中華民國全國建築師公會  
113 年 8、9、10 月份重要公文目錄

主旨：修正建築技術規則建築設計施工編第42條補充圖例圖42-

(1) 及圖42-(2)，請查照轉行。

第42條 圖42-(1)

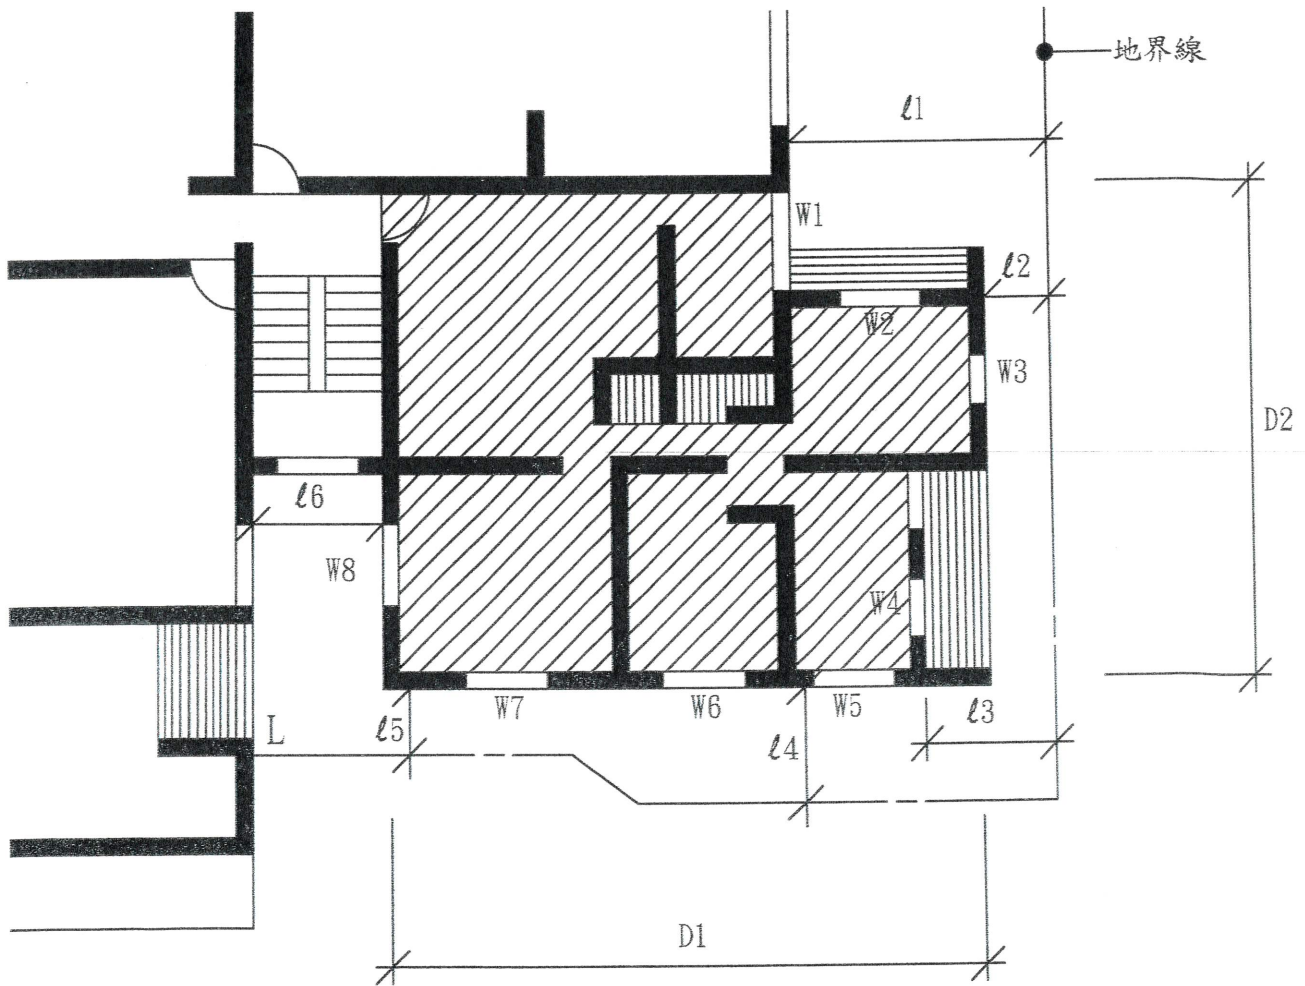
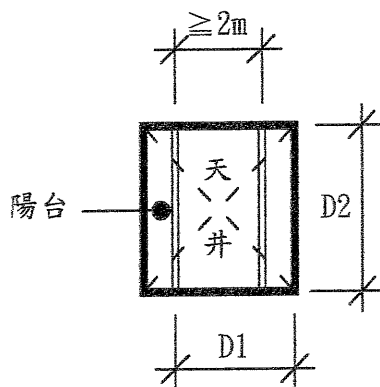
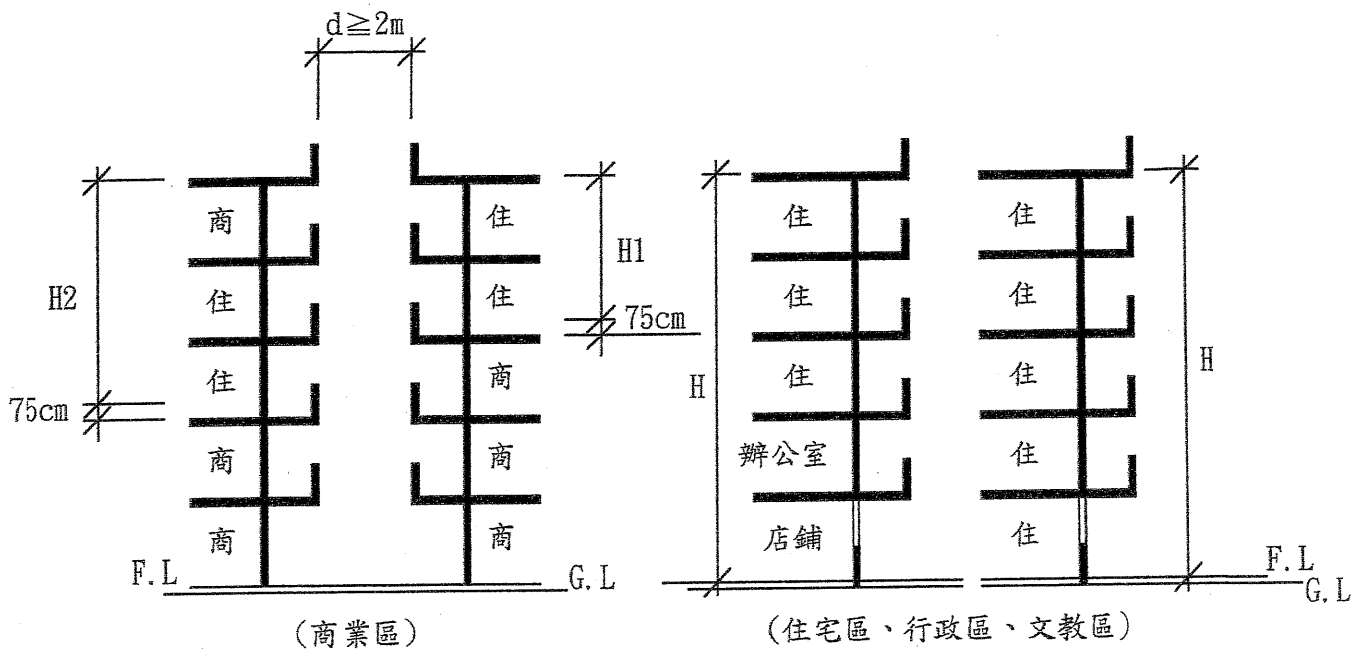
(一)圖42-(1)文字說明3「……地板面以上50cm範圍內不得計入……不包括本編第1條第16款所稱之樓梯走廊浴廁等非居室部分……」修正為「……地板面以上75cm範圍內不得計入……不包括本編第1條第19款所稱之樓梯走廊浴廁等非居室部分……」。

(二)圖42-(2)文字說明3「……符合本編第1條第7款之屋頂突出物不予計入外牆高度。」修正為「……符合本編第1條第9款之屋頂突出物不予計入外牆高度。」另因窗臺高

度係依同編第45條及該條圖例檢討，本圖例有關窗臺文字及尺寸標示予以刪除。

- ①則 $W_3, W_7, W_8$ ，為無效之採光開口，其面積不得計入採光面積。
- ②設陽臺均小於 $2\text{m}$ 寬度，除 $W_1$ 臨接陽臺之部分，其有效採光面積應按 $0.7$ 計算外，其餘均為有效採光開口。
- ③若 $W_1, W_2, W_4, W_5, W_6$ 之有效採光面積之和(地板面以上 $75\text{cm}$ 範圍內不得計入)為 $\Sigma a$ ，居室樓地板面積即圖中斜線部分(不包括本編第1條第19款所稱之樓梯走廊浴廁等非居室部分)為 $F. A$ ，則 $\Sigma a \geq F. A/8$ 。
- ④有效採光距離之保持係以建築物外牆為準，故居室樓地板內仍可隔間。
- ⑤住宅區建築物，深度超過 $10\text{m}$ 者，至少應有一面(背面或側面)在有效採光範圍內，其他各面雖不在有效採光內，如符合 $45$ 條水平距離(即 $1\text{m}$ )者，仍可開窗，惟不得計入有效採光面積，如本圖例，若 $D_1$ 及 $D_2 > 10\text{m}$ 時，至少應有一面之外牆在有效採光範圍內；若其右側外牆為有效採光，此時應調整設計平面，使 $l_2$ 之值符合有效採光之規定。
- ⑥住宅區之建築物深度在 $10\text{m}$ 以內時，不檢討各面之採光距離，各層背面及側面如有開窗時，亦不予限制採光距離，惟前述各立面開口採光面積總計仍須符合第 $41$ 條規定。

- ① 建築物外牆依規定留有採光用窗或開口時，其同一基地內之他棟建築物或同棟建築物之對面部分(如天井)之有效採光距離 $D$ ，係指面對之外牆間之水平淨距離。
- ② 天井部分各向之 $D/H$ 值均應分別核算(即圖中 $D1$ ， $D2$ 與 $H$ 之比值)。
- ③ 依前條第三款之規定，位於地板面 $75\text{cm}$ 範圍內之窗或開口面積不得計入有效採光面積內，故本條關於高度( $H$ )之計算應由地板面 $75\text{cm}$ 之高度起算計至建築物外牆最高部分之垂直高度，符合本編第1條第9款之屋頂突出物不予計入外牆高度。
- ④ 門窗開向陽台時如圖42-(1)第②點說明規定計算，若相正對之兩面均設有陽台時，其有效採光僅扣減一面之陽台，即水平淨距離( $D$ )，應自任一面之外牆面計至對面陽台之外緣如圖中 $D1$ 。
- ⑤ 商業區建築物水平間距達 $5\text{m}$ 以上，其他使用分區水平間距離 $6\text{m}$ 以上者(空地、道路及永久性空地寬度之和)免再增加。
- ⑥ 住宅區建築物，不因部分樓層設置辦公室或店鋪而減少其採光高度。
